**Avis de la Mission Régionale d'Autorité environnementale
Nouvelle-Aquitaine relatif à
un projet de centrale photovoltaïque au sol
dans les communes de Sos et de Réaup-Lisse (47)**

n°MRAe 2023APNA79

dossier P-2023-14010

Localisation du projet : Communes de Sos et Réaup-Lisse (47)
Maître(s) d'ouvrage(s) : RS PROJET 46 (Société Reden)
Avis émis à la demande de l'Autorité décisionnaire : Préfet de Lot-et-Garonne
En date du : 03/04/2023
Dans le cadre de la procédure d'autorisation : Autorisation de défrichement
L'Agence régionale de santé et le préfet de département au titre de ses attributions dans le domaine de l'environnement ayant été consultés.

Cartographie de synthèse enjeux écologiques - extrait étude d'impact page 141

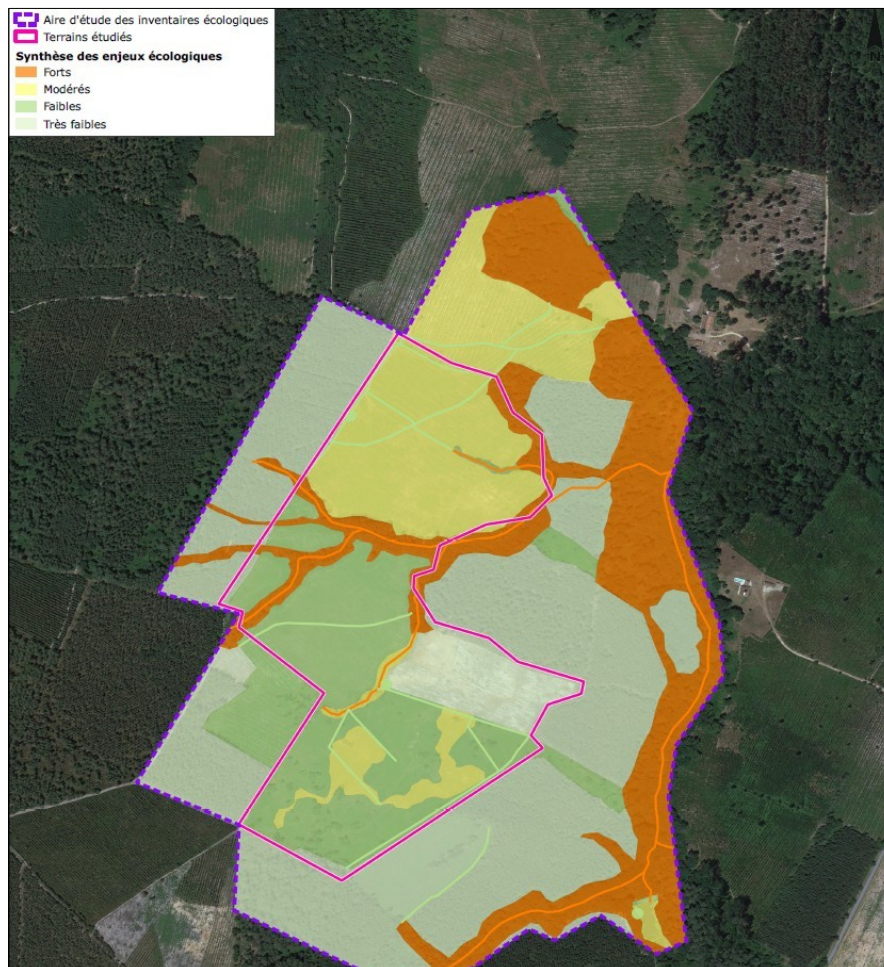
La MRAe relève que le secteur situé au niveau de la partie sud du projet est considéré comme présentant des enjeux faibles à modérés (vert et jaune), ce qui n'est pas satisfaisant au regard des éléments d'analyse d'état initial mettant en évidence la présence de zones humides et d'habitats (landes à molinie) pour le papillon Fadet des laïches, espèce à fort enjeu de conservation.

La MRAe recommande de réexaminer le niveau d'enjeu de la partie sud du projet.

Superposition projet et zones humides - extrait étude d'impact page 204

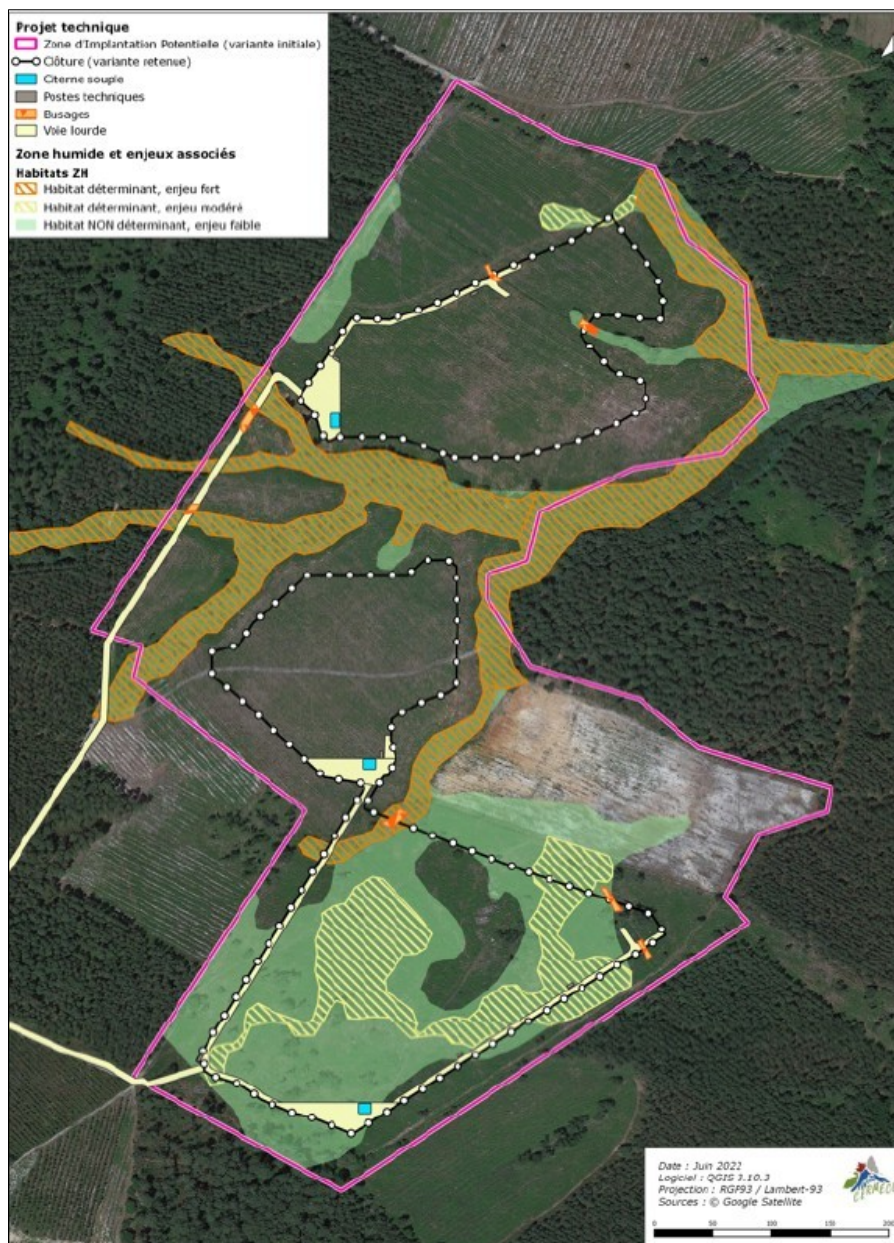
Le projet s'implante en partie sur des **zones humides**, principalement en partie sud du projet, comme indiqué sur la cartographie ci-après. L'étude retient une incidence évaluée à 4 409 m², correspondant à l'emprise des voies (graves concassées), des buses, des pieux, des poteaux de clôture et des postes techniques. L'emprise des modules en zones humides (non prise en compte dans l'évaluation des incidences) est estimée à 25 309 m² (principalement en partie sud du projet).

Sur ce point, la MRAe note que le dossier n'est pas démonstratif sur l'absence d'incidences du projet au niveau des zones humides sous modules, potentiellement impactées par les travaux et les modifications d'alimentation en eau (drainage) et dont la végétation est également susceptible d'évoluer.

La MRAE recommande de justifier le gain attendu par les mesures de compensation proposées au regard d'une analyse des fonctionnalités du site existant et des mesures de gestion proposées sur le site de compensation, en référence à la méthode nationale d'évaluation des fonctions des zones humide².

La MRAe recommande de prévoir un suivi des zones humides sous panneaux, et plus largement au niveau des zones humides présentes au sein et à proximité de l'emprise clôturée, et de prévoir des mesures correctives en cas d'incidences négatives non initialement prévues.
